LZ.261.21.2022.DJ

Dotyczy: odpowiedzi na zapytania od numeru 14-17 w postępowaniu na **budowę przychodni zdrowia wraz z rozbiórką istniejącej hydroforni na terenie nieruchomości położonej przy ul. Przy Agorze 16B w Warszawie-** nr spr. 21/R/2022

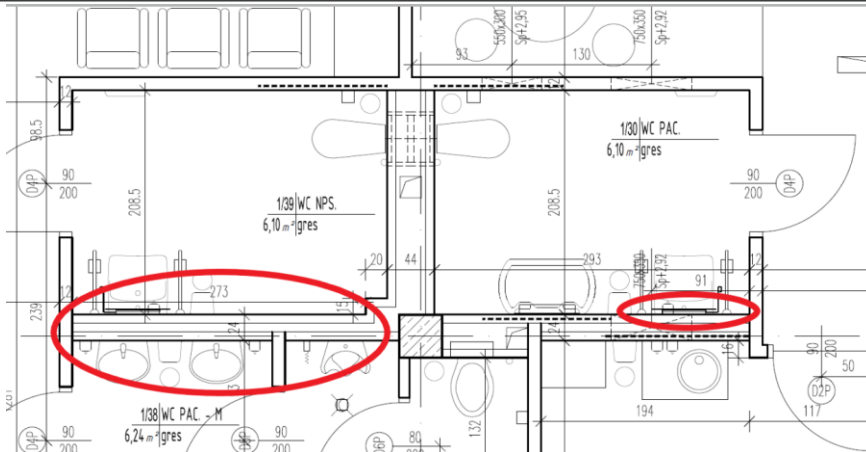
22. Prosimy o informację, czy w miejscach takich jak te zaznaczone na rysunku należy zastosować wzmocnienie analogicznie do wzmocnień oznaczonych kreskowaniem. Jeśli tak, prosimy o stosowną modyfikację przedmiaru robót.

Odpowiedź: W takich miejscach należy zastosować dedykowane systemowe akcesoria montażowe, takie jak stelaże umywalkowe i stelaże pod uchwyty dla niepełnosprawnych mocowane do pionowych profili ścian z GK lub zamiennie wzmocnienia analogiczne do wzmocnień oznaczonych kreskowaniem. Powyższe należy ująć w kosztorysie oferowym.

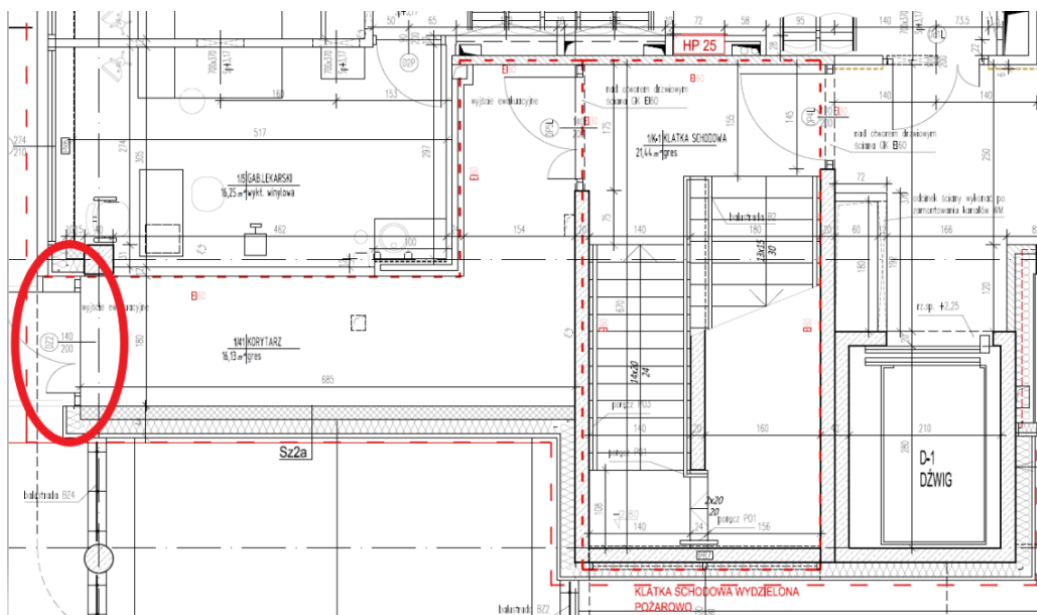
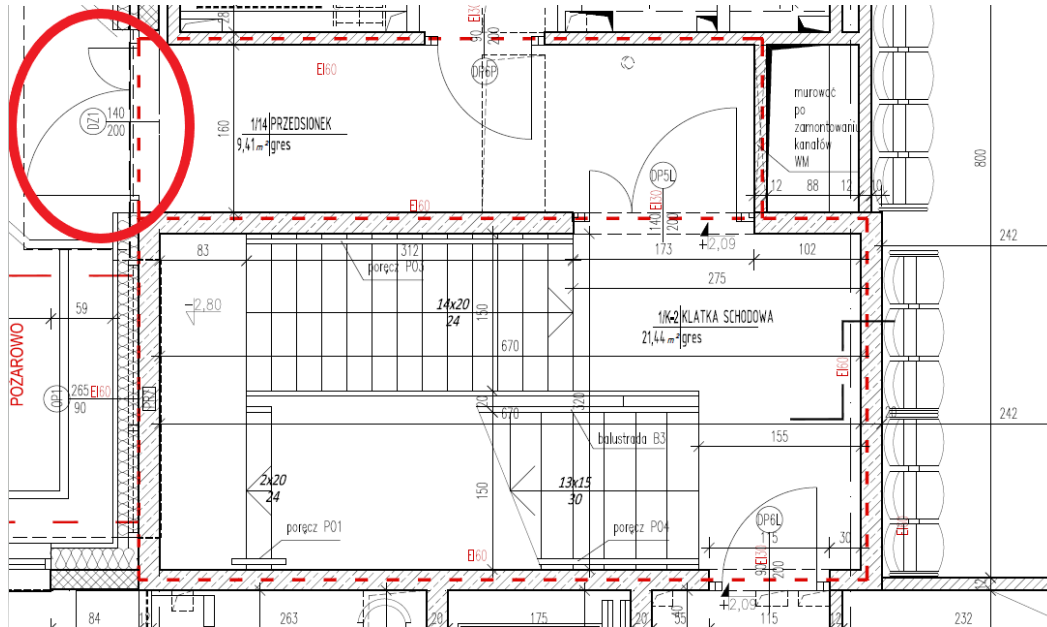
45. Prosimy o potwierdzenie, że płyty włókno-cementowe wewnątrz budynku w przedsionku przy wejściu głównym 1/1 oraz w przedsionku przy wejściu do poradni dzieci chorych 1/22 należy wykonać tylko na ścianach zaznaczonych na niebiesko na poniższych rysunkach:

Odpowiedź: Tak. Należy je wykonać na ścianach zaznaczonych na rysunkach na niebiesko

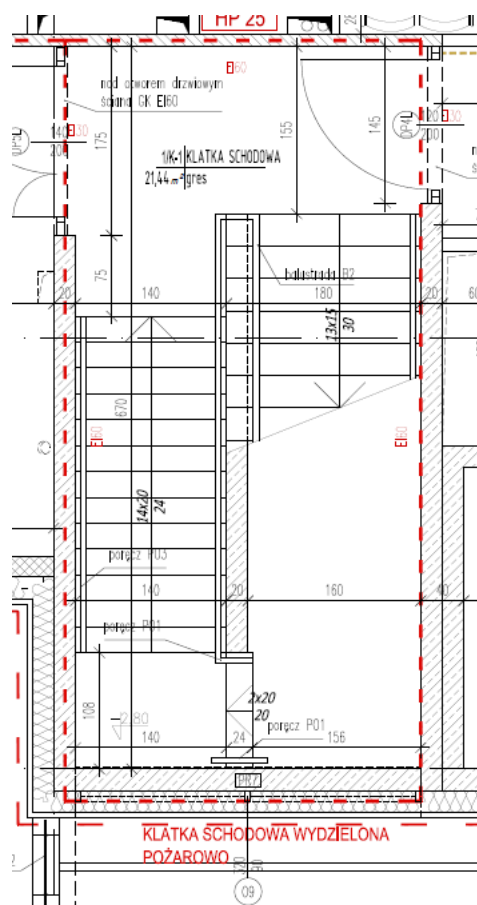
53. Zgodnie z rzutami kondygnacji klatka schodowa 1/K-1 jest wydzielona pożarowo EI60. Prosimy o informację czy w związku z powyższym okna O9 nie powinny mieć odporności ogniowej EI30.

Odpowiedź: Nie ma wymagań odporności pożarowej dla okna O9.

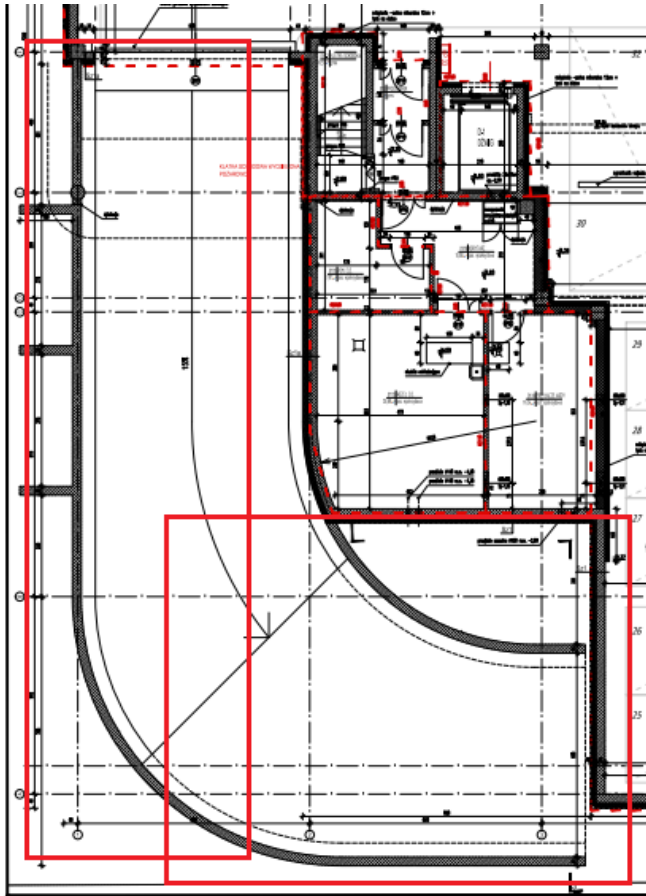
73. Biorąc pod uwagę specyfikę obiektu prosimy o informację czy Zamawiający wyrazi zgodę na zmianę urządzenia windy D1 z napędem hydraulicznym na windę z napędem ciernym (wciągarka w szybie). Poniżej argumenty przemawiające na korzyść urządzenia z napędem ciernym:

- zapotrzebowanie mocy dla windy hydraulicznej ok. 20 kW, dla windy z napędem ciernym ok. 8 kW,
- prędkość windy hydraulicznej max. 0,64 m/s, windy z napędem ciernym 1 m/s,
- optymalna ilość startów windy hydraulicznej to 40 startów / godz., (może być niewystarczająca w przychodni), winda z napędem ciernym 180 / 240 startów / godz.
- winda z napędem ciernym, bezobsługowa nie potrzebuje maszynowni,
- winda z napędem hydraulicznym wymaga kontroli stanu oleju, połączeń hydraulicznych, zaworów, zabezpieczeń podszybi i maszynowni, głośna praca, niebezpieczeństwo wylania ciepłego oleju, zapach,
- w przypadku wysokich temperatur w pomieszczeniach, winda hydrauliczna może stawać i nie pracować aż do schłodzenia oleju.

Odpowiedź: Zamawiający wyraża zgodę na zmianę windy z napędem hydraulicznym na windę z napędem ciernym pod warunkiem zachowania wymiarów kabiny umożliwiających korzystanie przez osoby na wózkach inwalidzkich i możliwości transportu pacjenta leżącego oraz zapewnienia parametrów użytkowych niegorszych niż w windzie hydraulicznej pod względem zużycia energii, awaryjności i kosztów utrzymania.
